株式会社タカチ電機工業

製品仕様変更のご案内

この度、バンド取手の色仕様（Bタイプ）『MH-197B』『MY-197B』に使用しております材料を変更することになりましたのでご案内申し上げます。

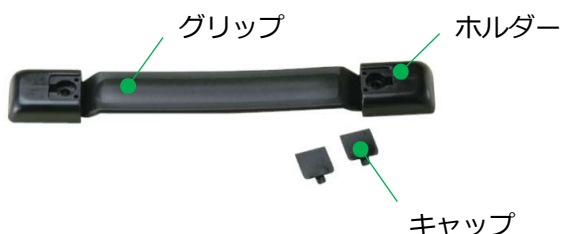
■ 仕様変更内容：材質変更、材質刻印削除

従来品の材質

グリップ、キャップ：PP+エラストマー
ホルダー：PC+ABS

変更品の材質

グリップ、キャップ：エラストマー
ホルダー：ABS

※変更品はグリップ、ホルダーの材質表記がなくなります。

- 寸法や許容荷重の変更はございません。
- 変更の理由：生産拠点の変更及び従来品材料の価格が高騰している為になります。
- 変更の時期：従来品の在庫が無くなり次第、順次切り替えになります。
- 2022-2024総合カタログからの型番・価格の変更はございません。
